(仮称) DREAM Wind 和歌山有田川・日高川  
風力発電事業

環境影響評価準備書

補足説明資料

## 風力部会 補足説明資料 目次

図：新たに見つかった沢筋の位置図（西側）

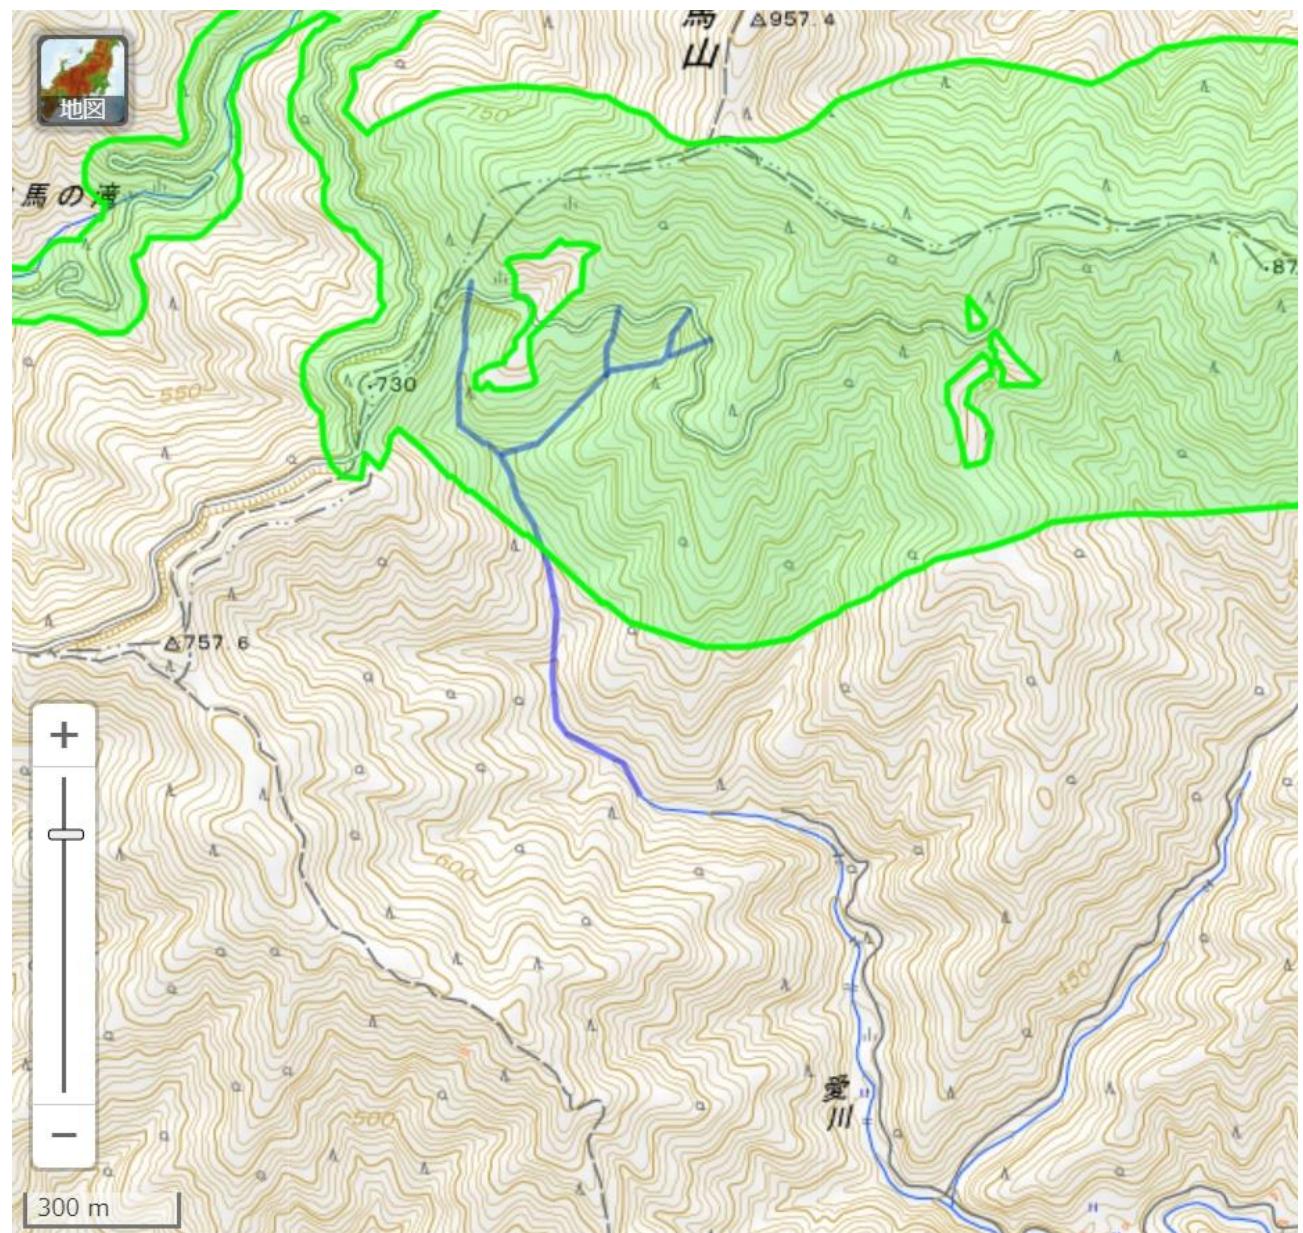
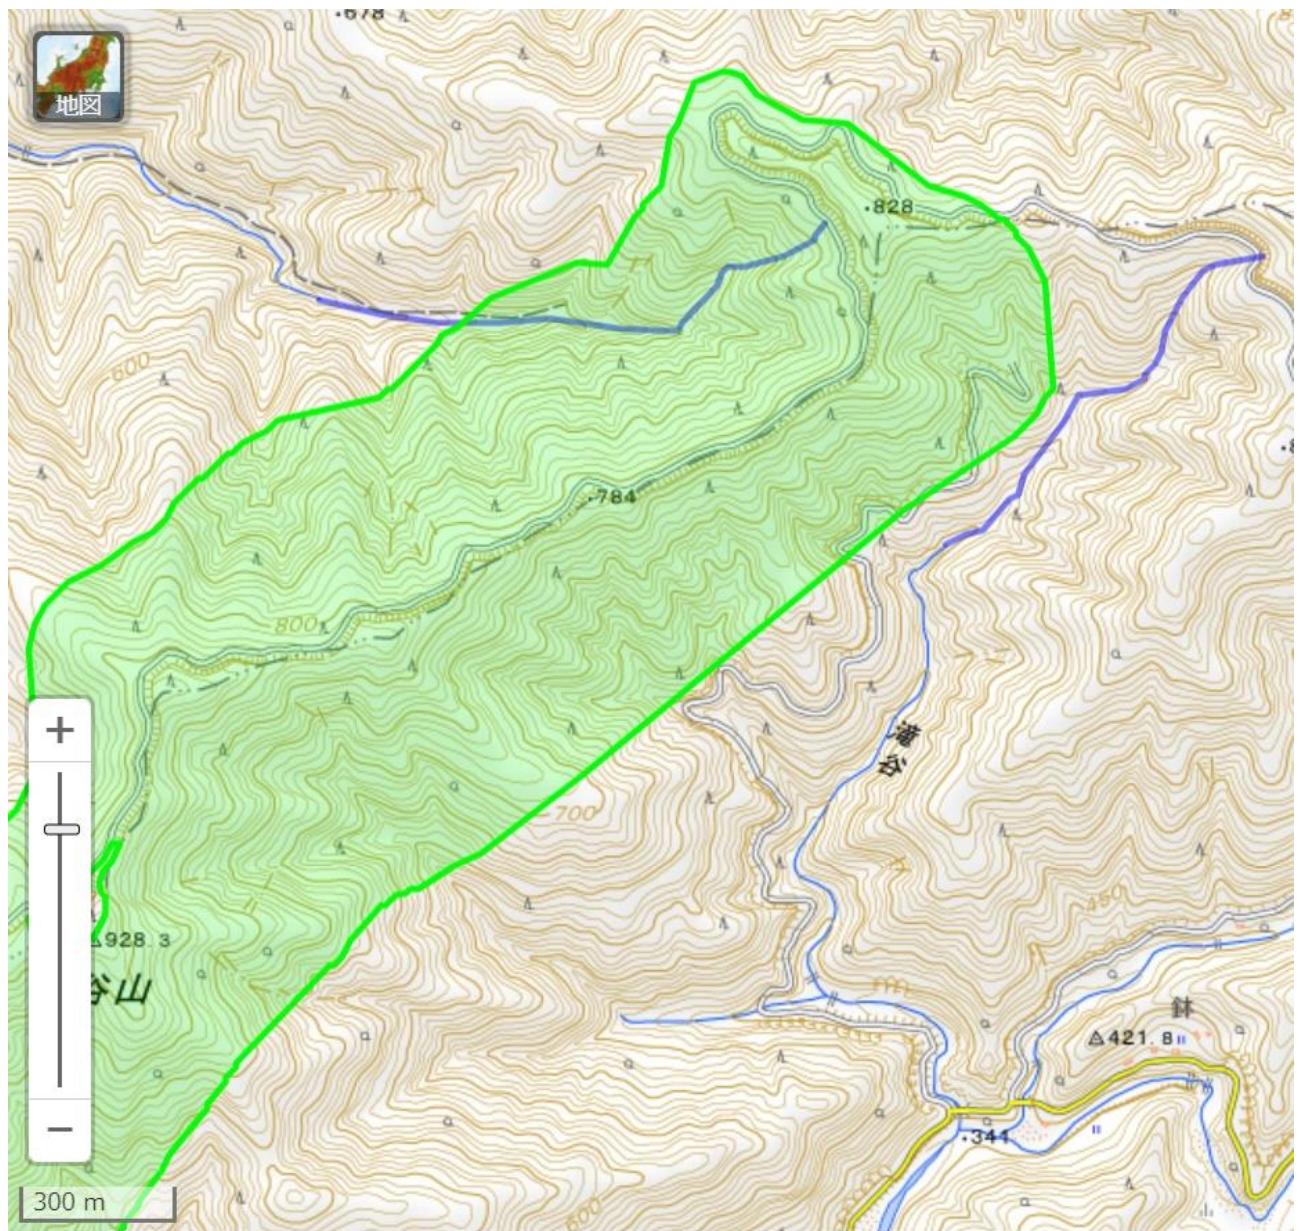
現地調査等によって、新たな沢筋などの常時水流の存在は確認されなかっただけでしょうか？

評価書では、水質の現地調査位置図などにご提示いただいた新たな沢筋を記載してください。なお、確認ですが、沈砂枠排水口から河川等への濁水到達可能性の予測において、これらの沢筋の存在は考慮されているでしょうか？

新たに見つけた沢筋について以下に示します。

評価書では、新たな沢筋を記載します。

なお、準備書の水質予測は、22 ページの流下検討図に示すように新たに見つけた沢筋を考慮して実施しております。

図：降雨調査結果（水質 1）

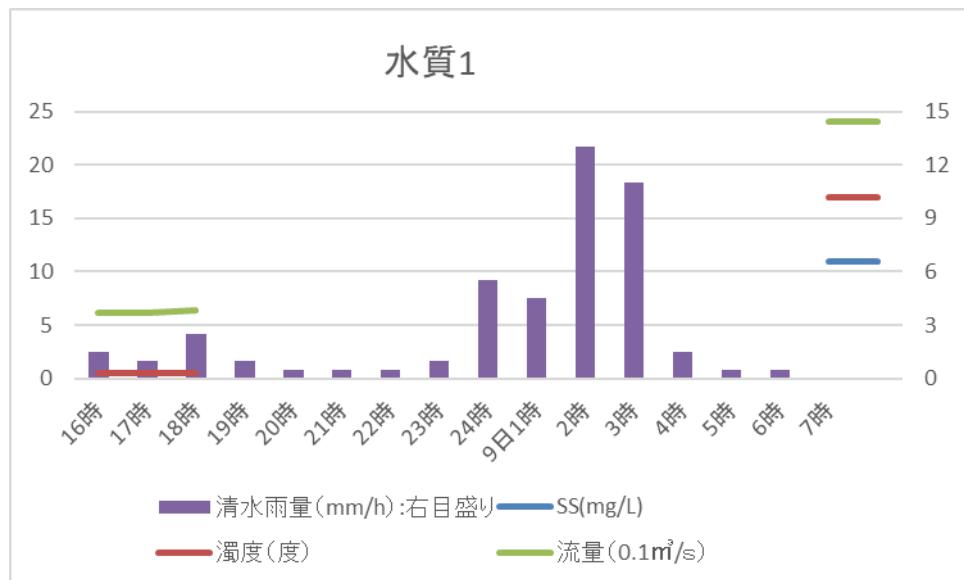
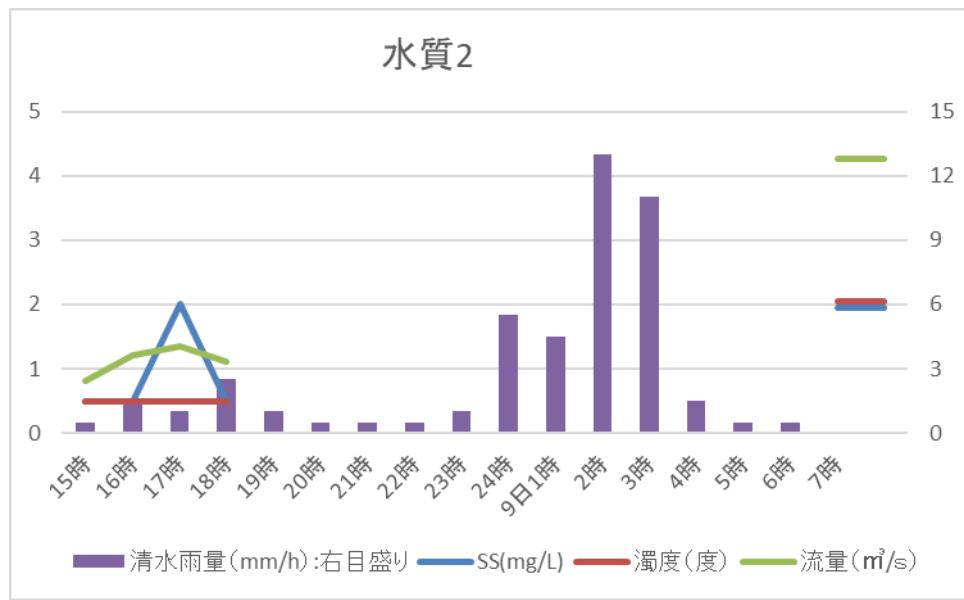
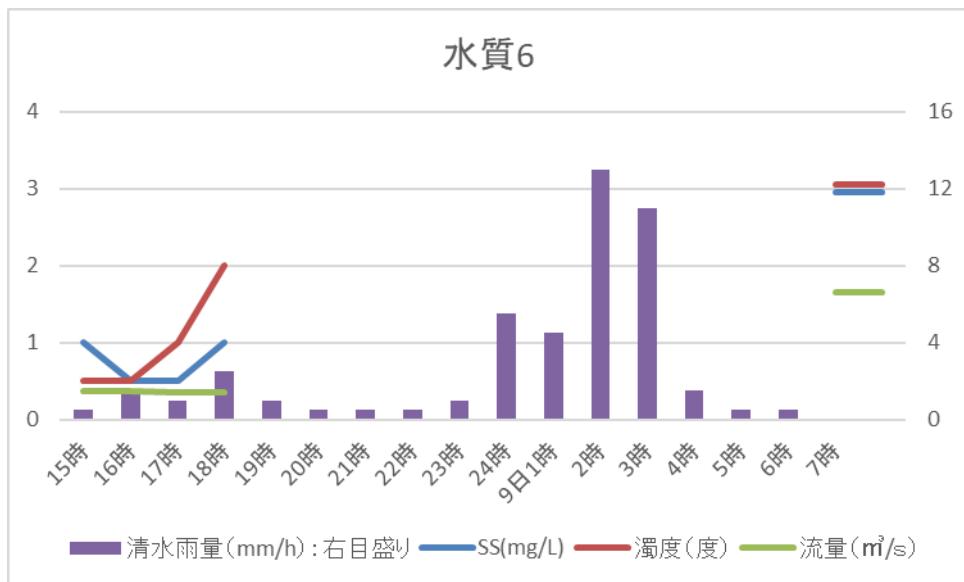
降雨時調査結果が、降水量と共に、SS、流量、濁度の結果もグラフに示されています。降水量は毎時計測された結果なのに対して、水質の方は時間的に離れた調査結果ですので、結果を直線で結ぶのには違和感を覚えます（特に、水質 1, 2, 6 地点）。

水質 1, 2, 6 のグラフは変更します。
